[ID_VIP: 9245] **PROVINCIA DI SASSARI (comuni di Siligo, Ploaghe e Codrongianos) – Progetto per la costruzione ed esercizio di un impianto agrivoltaico, abbinata ad attività zootecnica, per una potenza nominale massima di 30,144 MW e delle relative opere di connessione alla RTN – Progetto Definitivo.**

Proponente: Atlas Solar 6 S.r.l.

Parere tecnico istruttorio della Soprintendenza speciale per il PNRR.

Figure 4-3 Sovrapposizione Assetto Storico Culturale Opere in progetto

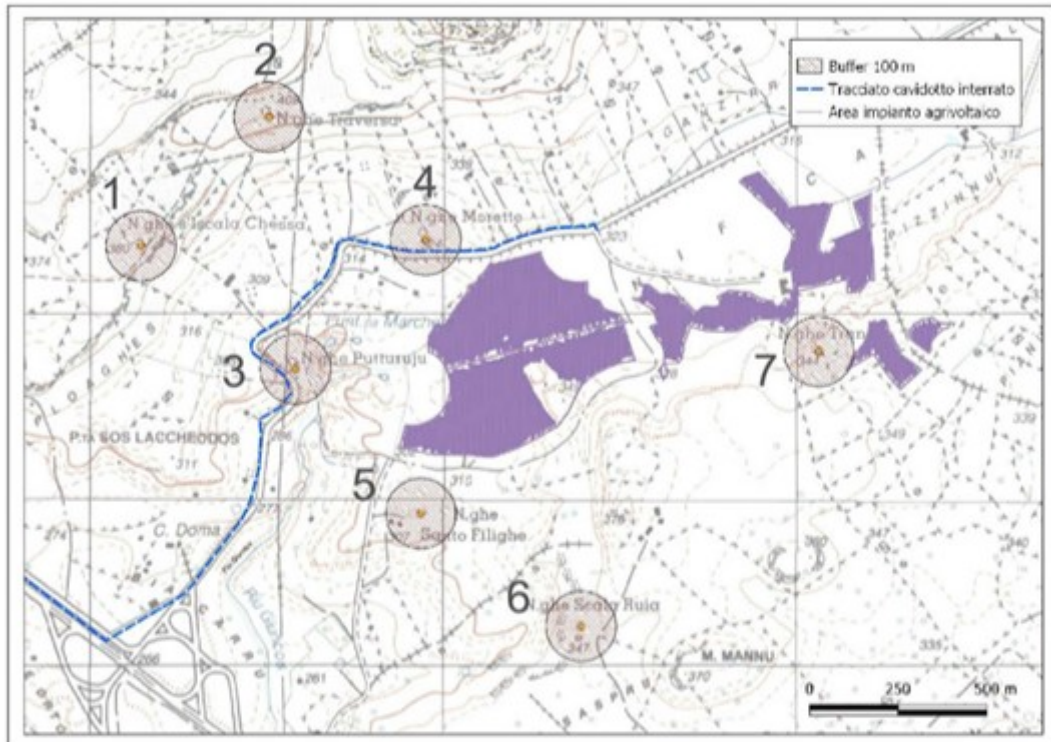
CONSIDERATO che le opere previste ricadono anche nelle zone di tutela condizionata dei beni paesaggistici tipizzati ed individuati di cui all'art. 48, comma 1, lett. a) delle Norme Tecniche di Attuazione (NTA) del Piano paesaggistico regionale (PPR) ed inseriti nel relativo "Repertorio dei beni paesaggistici storico-culturali individuati e tipizzati dal PPR e dei contesti identitari", avendo concluso il Comune di Siligo, d'intesa con la Regione Autonoma della Sardegna ed il Ministero della cultura, il procedimento di copianificazione di cui all'art. 49, commi 2 e 4, delle NTA del PPR per i beni paesaggistici e identitari individuati e tipizzati ai sensi del previgente articolo 134, comma 1, lettera c), del D.Lgs. 42 del 2004, come inseriti nel predetto "Repertorio" (v. verbale del 14.07.2021 n. prot. 10608):

(Nuraghe Putturuju – PPR n. 4362 – areale ROSSO -, con il relativo perimetro di tutela condizionata direttamente interferito dal nuovo impianto industriale – in VERDE)

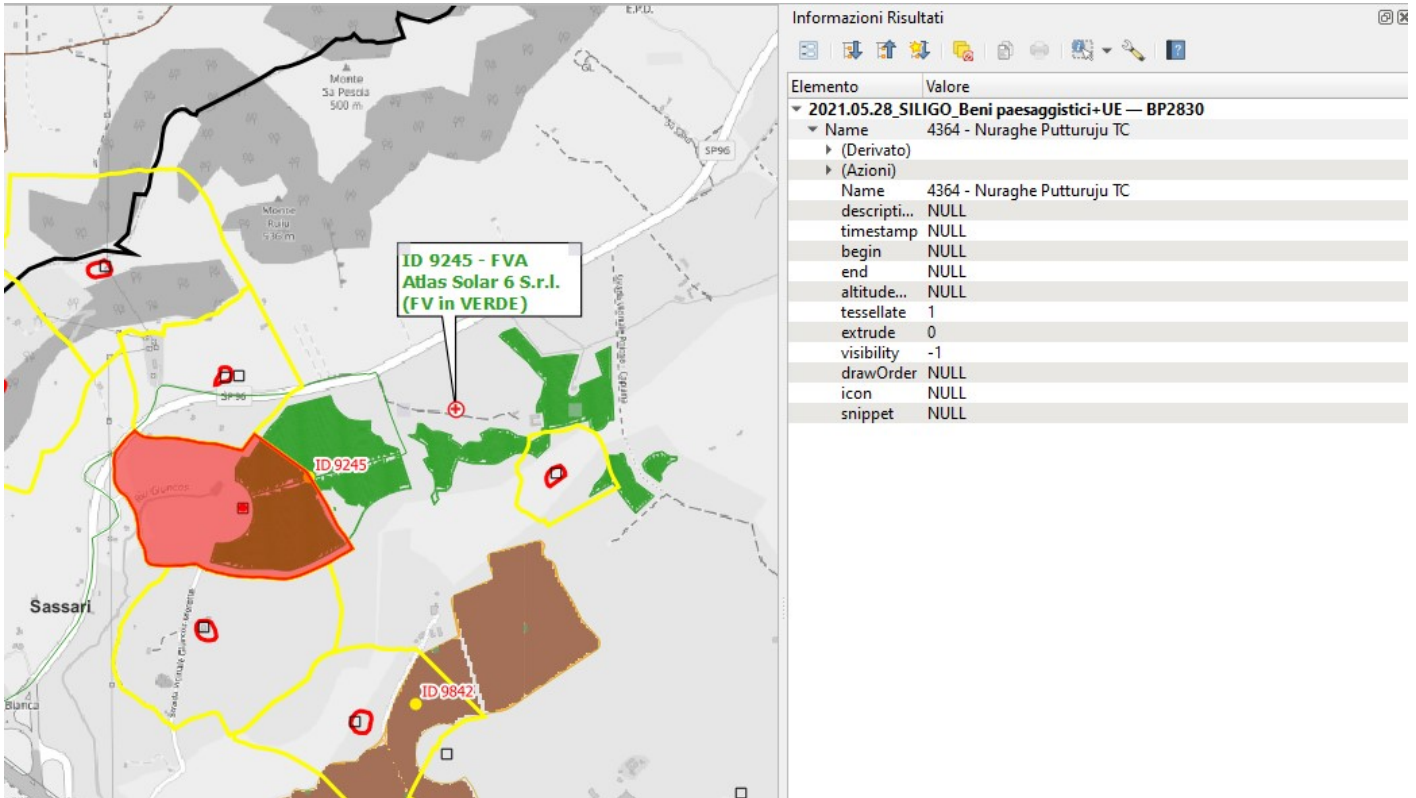
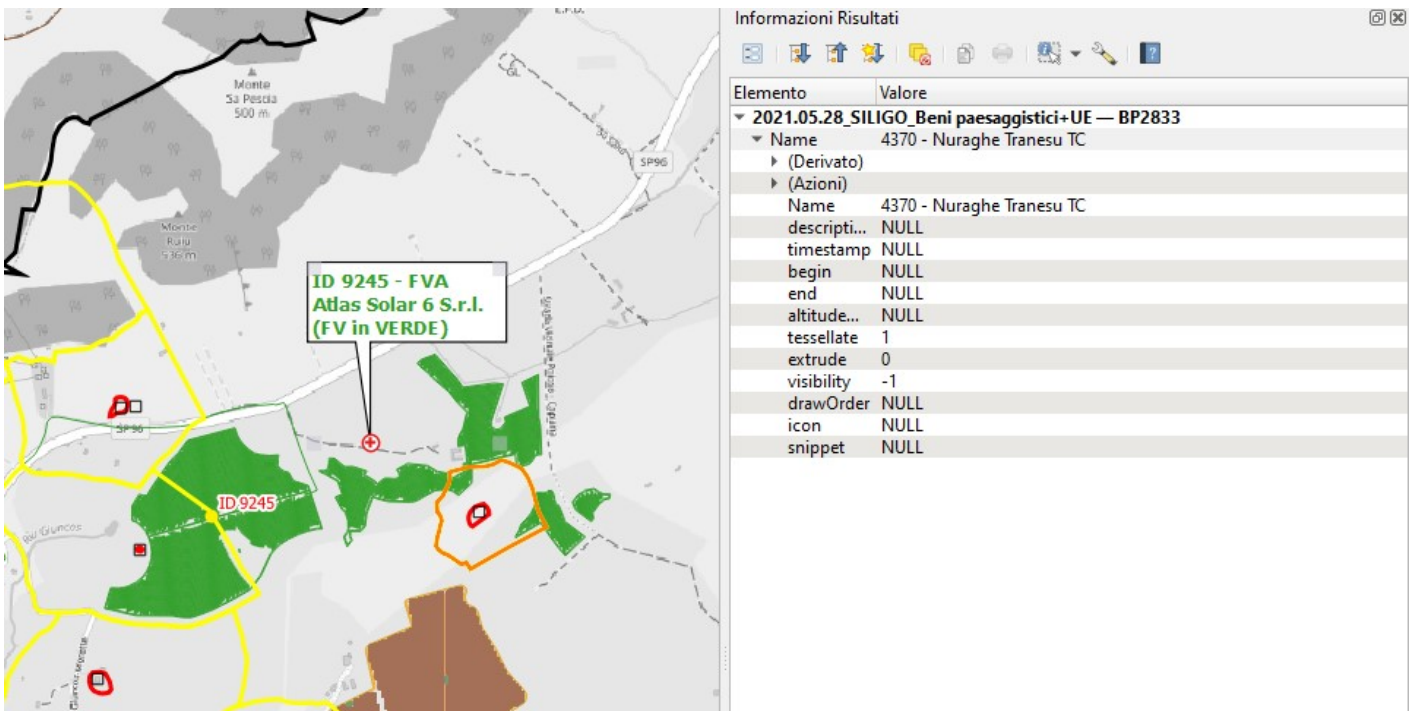
(Nuraghe Tranesu – PPR n. 4370 – perimetro ARANCIONE -, con il relativo perimetro di tutela condizionata direttamente interferito dal nuovo impianto industriale – in VERDE)

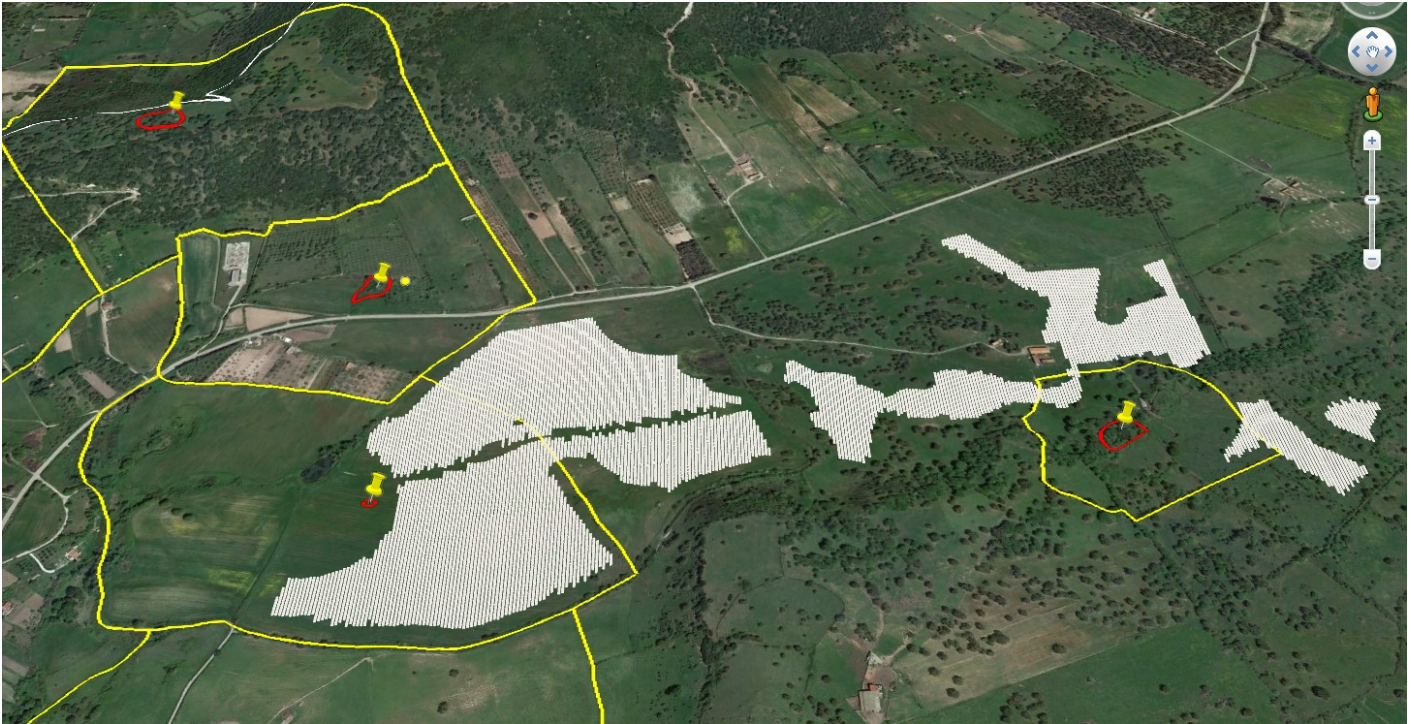
CONSIDERATO che l'area oggetto d'intervento è connotata dalla presenza di numerosi siti di interesse archeologico (v. parere endoprocedimentale della Soprintendenza Archeologia, belle arti e paesaggio per le province di Sassari e Nuoro del 12/09/2023, paragrafo A-BA - Allegato n. 2 -, con beni culturali archeologici direttamente interferiti dalle opere previsti o presenti nell'ambito della fascia di rispetto di 500 m indicata dalla lett. *c-quater* del comma 8 dell'art. 20 del D.Lgs. n. 199 del 2021), la cui conservazione e tutela non può ridursi al solo concetto di non tangenza fisica del progetto proposto rispetto ai suoi elementi, in quanto il relativo valore culturale si mostra anche tramite il rapporto che gli stessi elementi hanno costituito con il loro contesto di giacenza. In tal senso, la tutela culturale di tale particolare patrimonio culturale deve, ancor più nella presente sede di Valutazione di Impatto Ambientale, estendere le proprie considerazioni ben oltre il limite fisico della loro consistenza materiale e abbracciare il relativo contesto di giacenza come elemento degno di tutela e salvaguardia:

Figure 3-2 Variante Monte Ruiu Comune di Siligo_Sovrapposizione Stralcio Tav 2 Zone di interesse Paesistico Storico ed Artistico e localizzazione siti archeologici-Are d'intervento

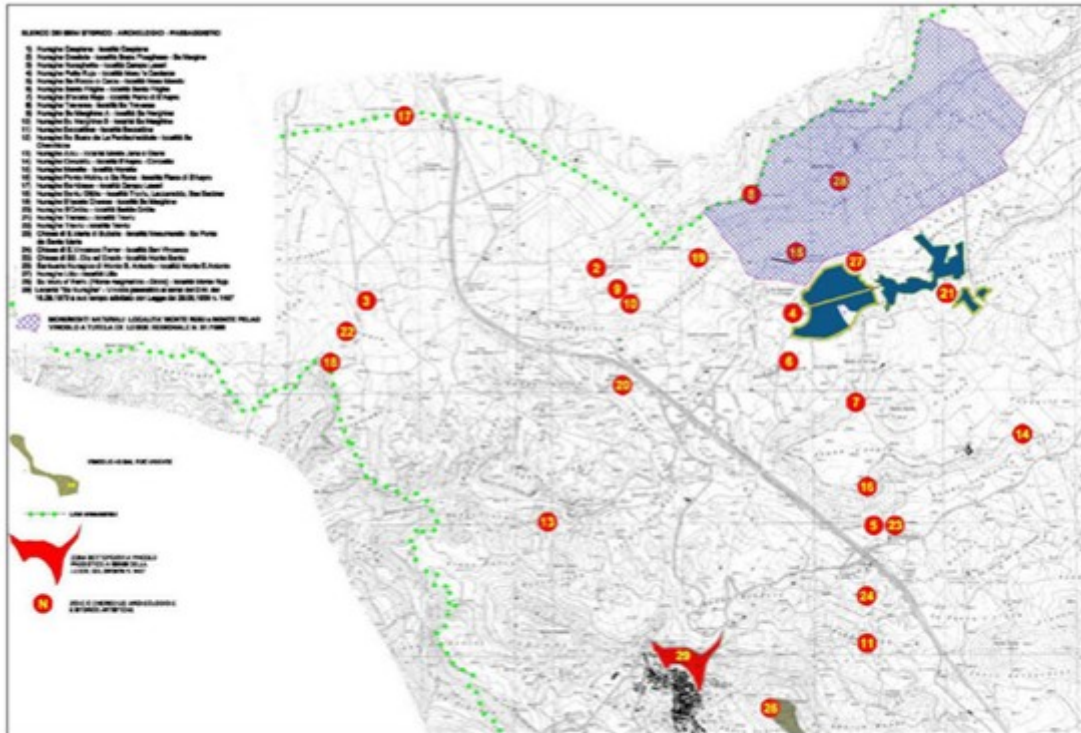
CONSIDERATO che l’impianto industriale proposto si pone a diretto contatto con l’area di tutela del cono vulcanico di Monte Rujù e in prossimità del cono vulcanico di Monte Pescia (Sa Percia), risultando dal primo bene paesaggistico maggiormente e direttamente intervisibile, tanto da modificarne sostanzialmente il paesaggio naturale ed agricolo esistente con altro di tipo industriale, totalmente estraneo al relativo contesto di giacenza come fin qui conservatosi:

Figure 3-4 Variante Monte Ruiu Comune di Siligo_ Stralcio Tav 3 Stato modificato su catastale.

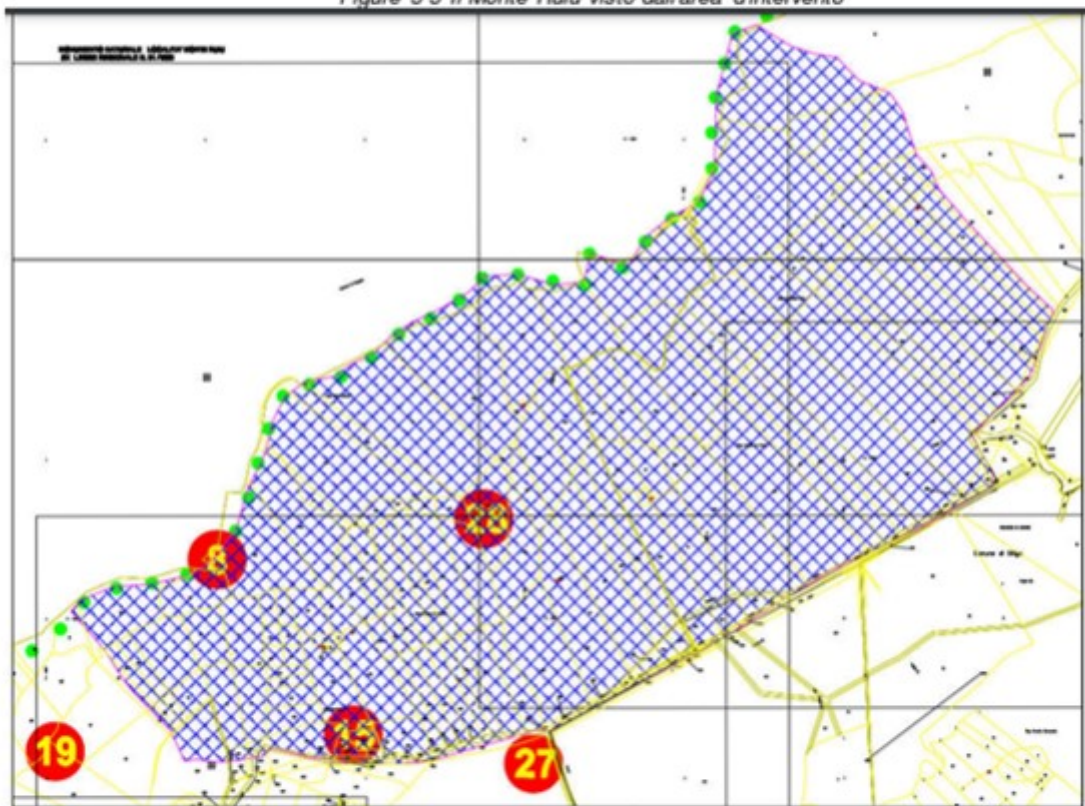
Nel territorio comunale sul tavolato di Monte Pealu, e attorno al Monte Ruiu, meglio rappresentato nella Tav. 2, allegata alla variante urbanistica del novembre 2012, visto il pregio ambientale e naturalistico, sancito pure dalla Legge Regionale n. 31 del 07/06/1989, recante "Norme per l'istituzione e la gestione dei parchi, delle riserve e dei monumenti naturali, nonché delle aree di particolare rilevanza naturalistica ed ambientale", è vietata la realizzazione degli impianti di cui all'art. 2, comma 1, lett. b) e c) del D.Lgs. 29.12.2003, n. 387, fatta eccezione per

Figura MIV_Mappa di intervisibilità verosimile

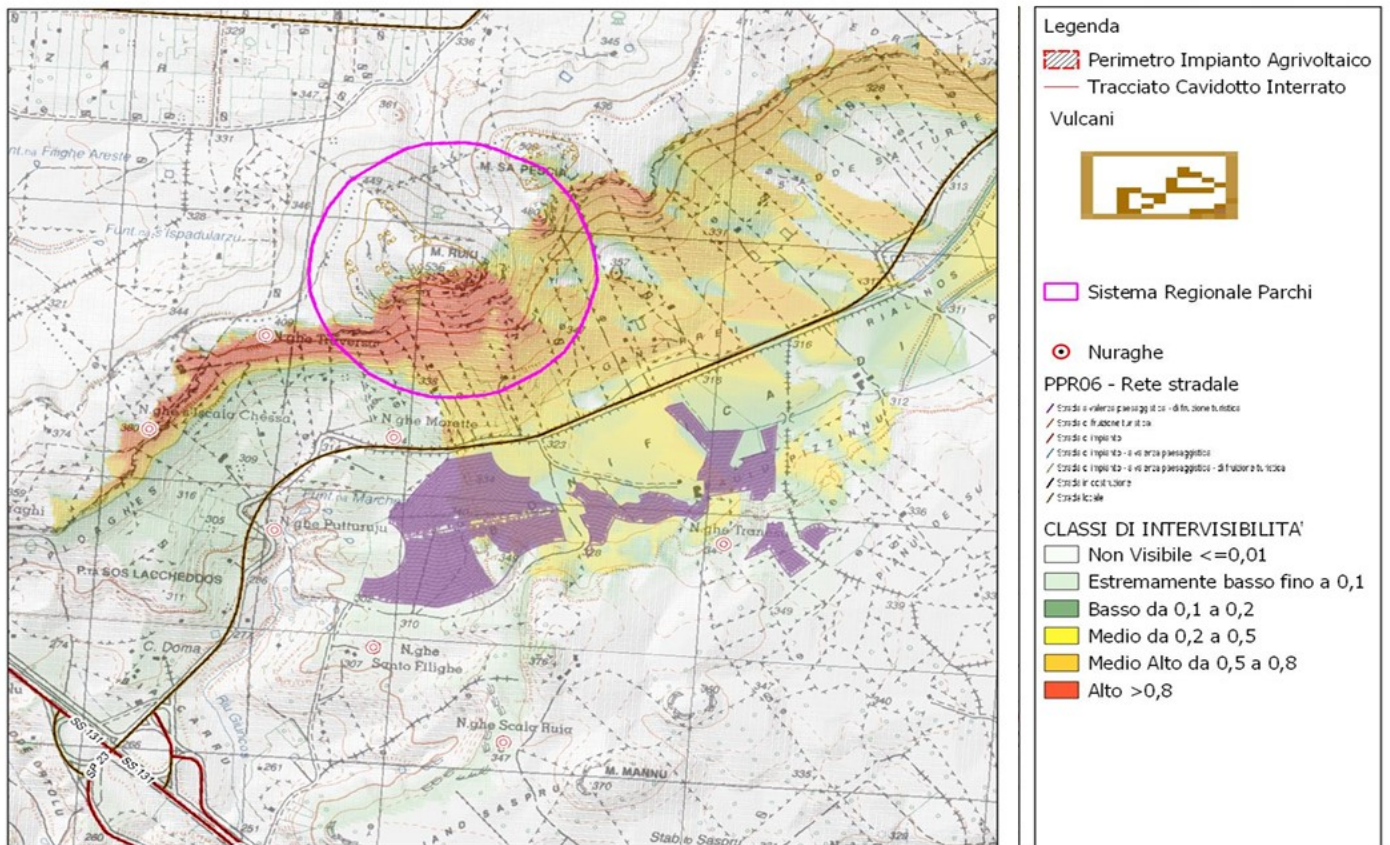
(da *Relazione paesaggistica*, elaborato n. RP, paragrafo 7.2. *Mappa intervisibilità teorica e verosimile*, ove si evidenzia la contiguità del nuovo impianto industriale rispetto al Monumento Naturale di Monte Ruju – l.r. n. 31 del 1989, tanto da alterarne il naturale ed agricolo contesto di giacenza con un paesaggio tipicamente industriale)

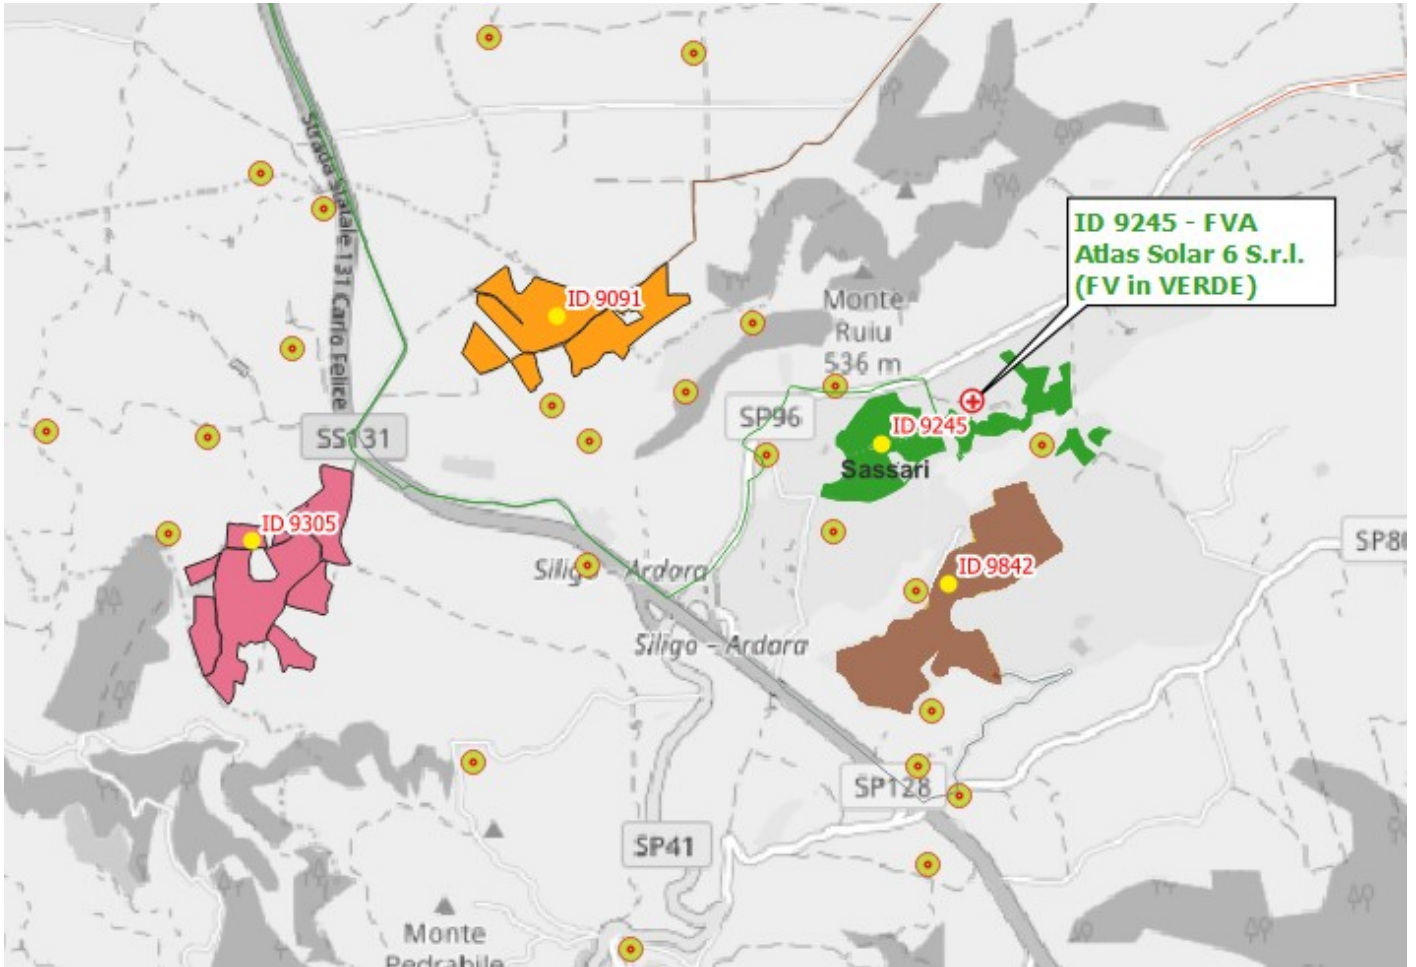
e gli altri con il corrispondente codice ID-VIP della procedura di VIA di competenza statale attribuito dal Ministero dell'ambiente e della sicurezza energetica):
